FORLÆNGELSE AF KAJ 19 I FREDERICIA HAVN

ADP Fredericia havn – Forlængelse Kaj 19

Projektændringer

Sag: 23.1000.56

Figur 2-3: Kaj 19 projektet hvor den eksisterende Kaj 19 forlænges mod øst så længden fordobles. Det eksisterende havnebassin fyldes op for anvendelse som containeroplagsplads. Projektet respekterer sigtelinien ned gennem Norgesgade, som derved bibeholdes.

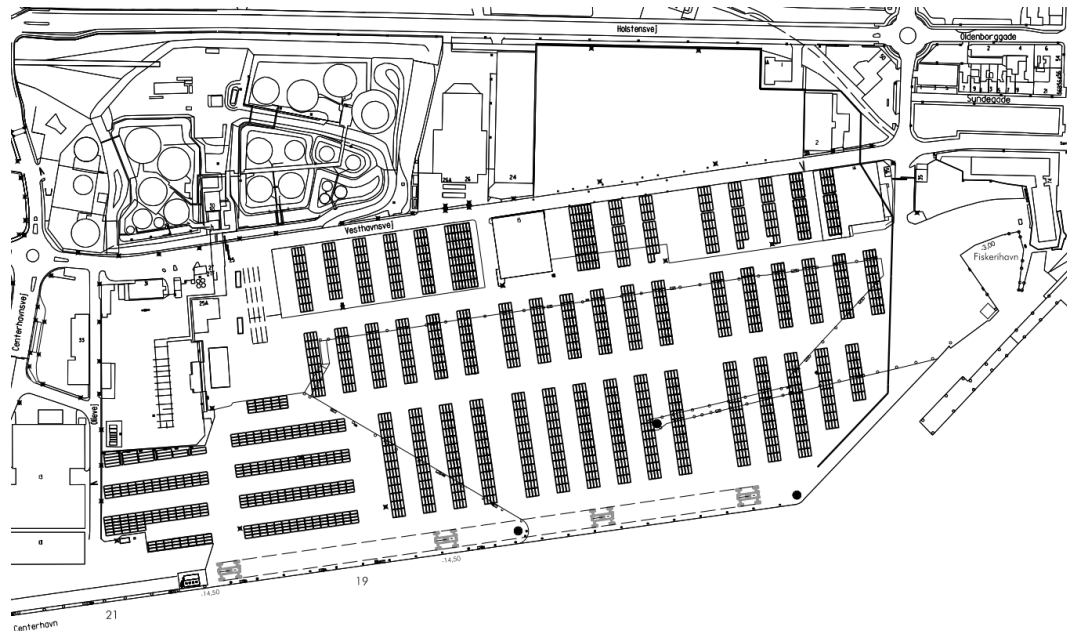
Der udføres ikke udskiftning af eksisterende havbund med sandfyld. Kajkonstruktionen ændres til en forankret kajvæg. Kajvæggen (frontvæg) vil blive udført som en kombivæg, bestående af primær- og sekundærelementer. De primære elementer består af boksprofiler mens de sekundære elementer består af spunsprofiler. Frontvæggen forankres i et niveau til en bagvæg, der udføres som spuns. Frontvæggen rammes til samme dybde som tidligere, men bagvæggen er blevet væsentligt kortere, hvilket mindsker rammearbejderne. Den færdige kaj vil fortsat se ud som i Figur 2-3.

Figur 3. Estimeret undervandsstøj Sound pressure level (L_p , 125, VHF) ved nedramning af pæle samt ved anvendelse af støjdæpende tiltag. LBC: Little Bubble Curtain, BBC: Big Bubble Curtain, NMS: Noise mitigation screen.

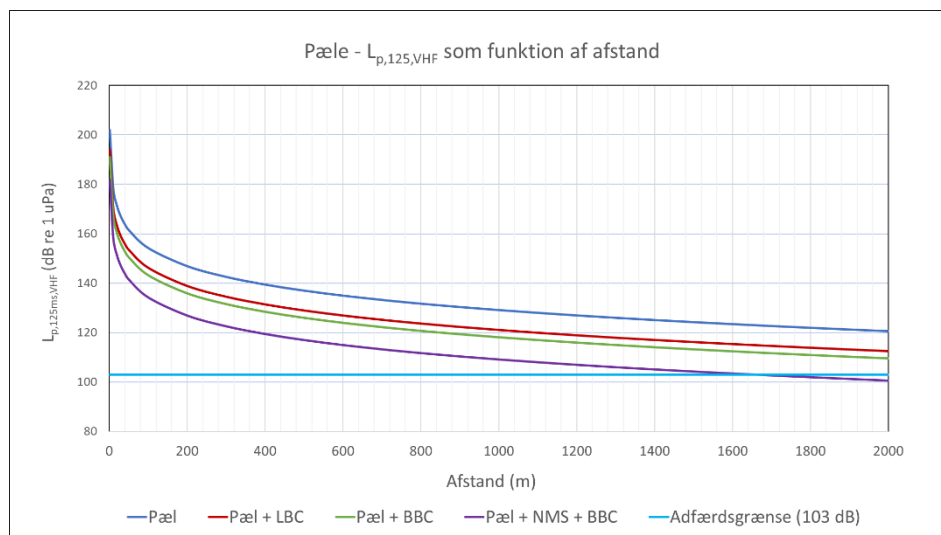
I det ændrede projekt er rammearbejderne på vand ved Kaj 19 halveret, da det kun er frontvæggen der rammes på åbent vand. Rammeperioden på vand er reduceret fra 5 til 4 måneder. Rammearbejdet ligger uden for den sårbare periode for marsvin (maj til september). Ramningen foregår på hverdage i dagtimerne. Ændringen er dermed positiv for projektet.

Det ses af Figur 1 og Figur 3, at adfærdsgrænsen på 103 dB ligger i 1650 meters afstand for pæleramning ved anvendelse af Noise mitigation Screen + BBC eller Noise mitigation Screen og DBBC. Ved nedramning af spuns ligger adfærdsgrænsen i en afstand af 850 meter ved anvendelse af DBBC.

Figur 7. Område påvirket af lyd-niveauer over adfærdsgrænsen (103 dB) for marsvin under nedramning af hhv. spuns og pæle i Fredericia Havn.

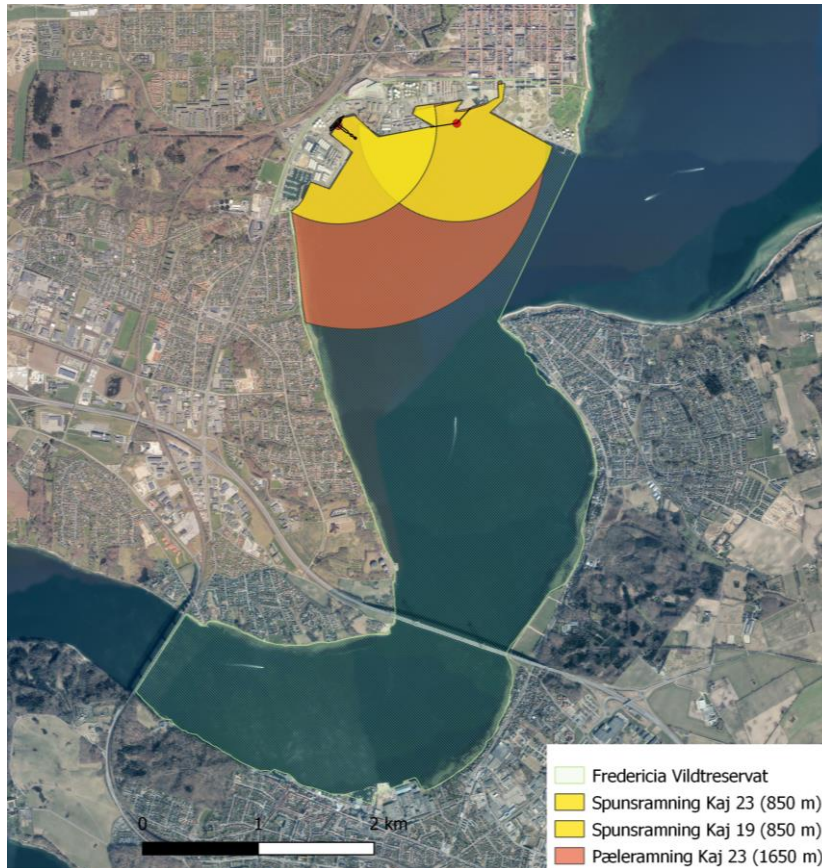
Ved Kaj 19 er rammearbejdet reduceret i forhold til det oprindelige projekt fra ca. 5 måneder til ca. 4 måneder. Dette skyldes at der ikke længere skal rammes to rækker spuns (cellefangedæmning) som i det oprindelige projekt. Rammearbejdet ligger uden for den sårbare periode for marsvin (maj til september). Ramningen foregår på hverdage i dagtimerne.

Der anvendes støjdæpende foranstaltninger så påvirkningen reduceres mest muligt, for at minimere midlertidige tab af egnet habitat for marsvin, samt minimere afskæringen af Lillebælt. Ved Kaj 19 anvendes DBBC (Big Bubble Curtain) under spunsramningen. Der vil blive anvendt soft start ved ramning så marsvin ikke udsættes for pludselig skadelig støj.
